## Al·legacions a l'“Estudio Informativo de la Estación Intermodal en el ámbito de Tarragona”

**ADRIÀ RAMIREZ PAPELL**, major d'edat, amb DNI XXXXXXXX, en nom i representació en qualitat de President de l'**Associació per a la Promoció del Transport Públic**, amb domicili al carrer Pere IV 58-60 de Barcelona (08005),

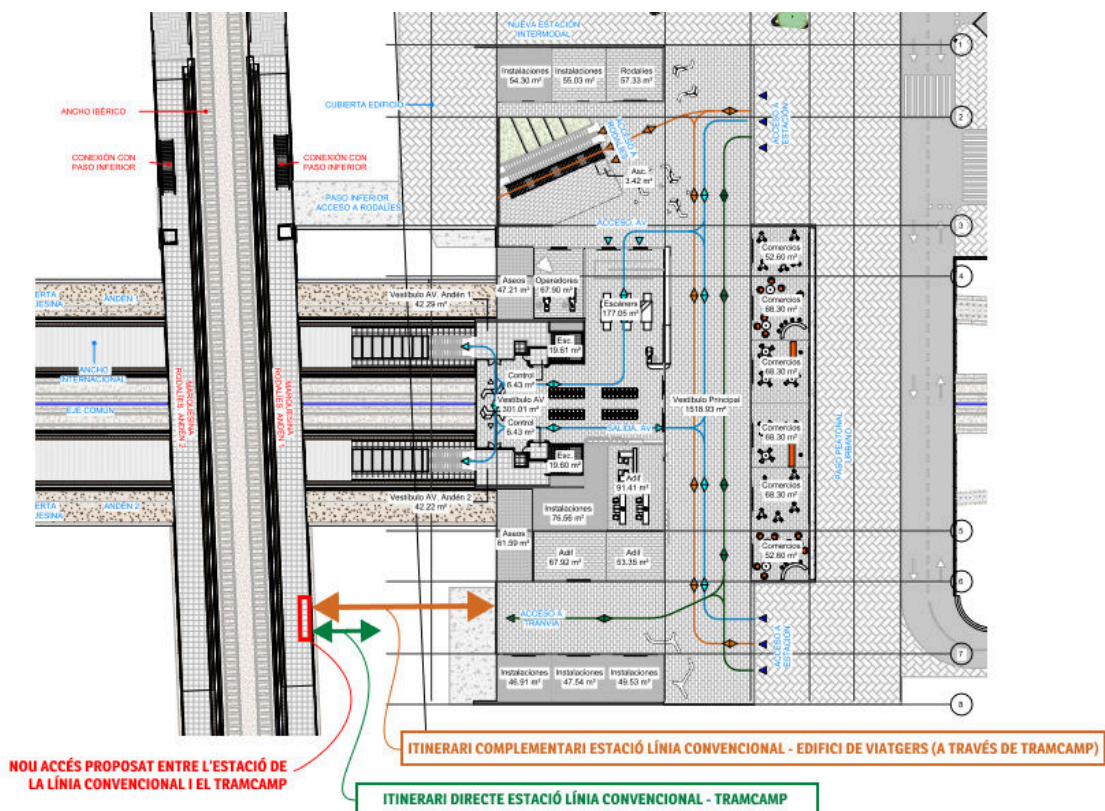
**AL-LEGACIÓ NÚM. 2:** Únicament es preveu una carretera d'accés des de la rotonda que uneix l'inici de la C-14 Reus - Montblanc amb la T-11. No hi ha connexió amb l'A-7, amb l'AP-7 i amb la C-14 Salou - Reus, ni com es diu a l'al·legació anterior, els barris més propers a l'estació.

Vila-Seca té projectada una connexió entre La Plana i Vila-seca Centre, tal com va fer amb La Pineda l'any 2007. L'Estació Intermodal ha de formar part d'aquest nou vial anomenat Raval de la Mar (connectant així amb Vila-seca Centre i amb el barri de La Plana), i connectar, a més d'amb la C-14 procedent de Montblanc, la C-14 direcció Salou i l'AP-7.

El següent esquema explica la connexió proposada a l'EI, de color vermell, i totes les opcions que es poden plantejar per millorar les connexions amb l'estació, facilitant l'accés en autobús i transport privat, desincentivant utilitzar el cotxe per connexions de 50-100 km o més. Els vials groc i taronja recomanats tindrien connexió de vianants i bicicleta/patinet.

- Connexió Estació Intermodal - C-14 Montblanc
- Connexió Estació Intermodal - La Plana - C-14 Salou
- Connexió Vila-Seca Centre - EI - La Plana (Raval de la Mar)
- Connexió AP-7 - Raval de la Mar

Representació del nou accés proposat entre l'estació de la línia convencional i la del TramCamp i dels itineraris que generaria.

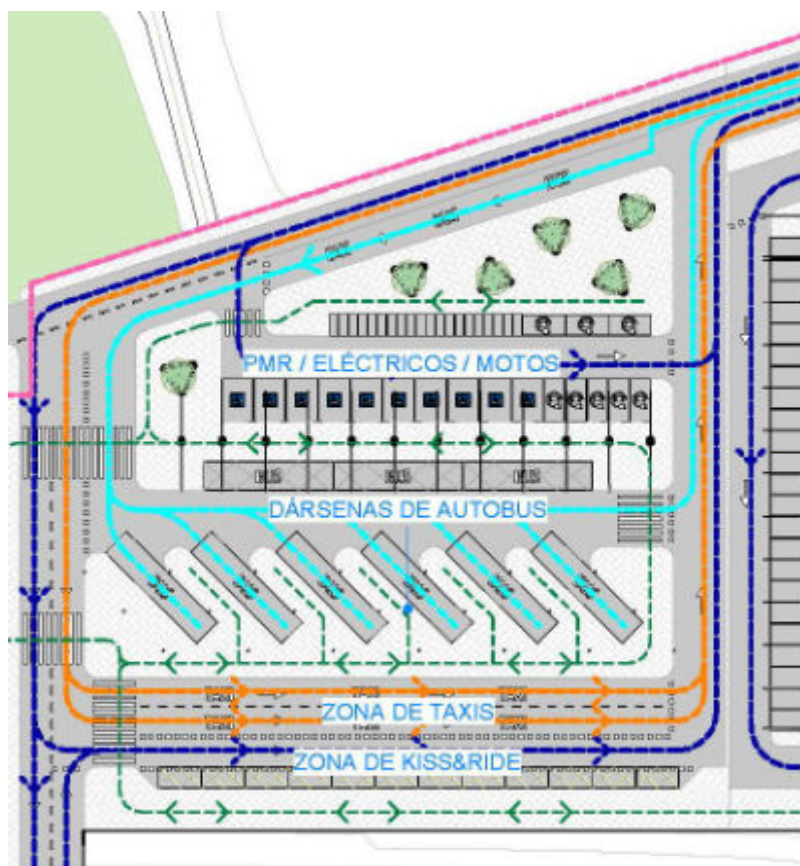
**AL·LEGACIÓ NÚM. 5:** Incorporar un accés directe a les andanes de l'estació de la línia convencional, en superfície, des de la futura estació del TramCamp, a partir del qual es pugui fer el transbordament entre les andanes de les dues estacions amb el recorregut més curt, sense haver de passar per l'edifici de viatgers.

Al mateix temps, amb un accés en superfície des del Tramcamp, es generaria un itinerari complementari, en superfície, per comunicar l'edifici de viatgers amb l'andana 1 (est) de la línia convencional (al llarg l'estació del Tramcamp). Aquest itinerari complementari entre l'estació de la línia convencional i l'edifici de viatgers resultaria positiu per escurçar el recorregut a fer per part dels usuaris provinents de l'extrem sud de l'andana 1 (est), més allunyat de l'accés a l'edifici de viatgers a través del pas inferior, així com per habilitar una alternativa d'itinerari accessible en cas d'avaría d'algun dels ascensors de l'itinerari entre l'andana 1 (est) de l'estació de la línia convencional i el vestíbul principal de l'edifici de viatgers.
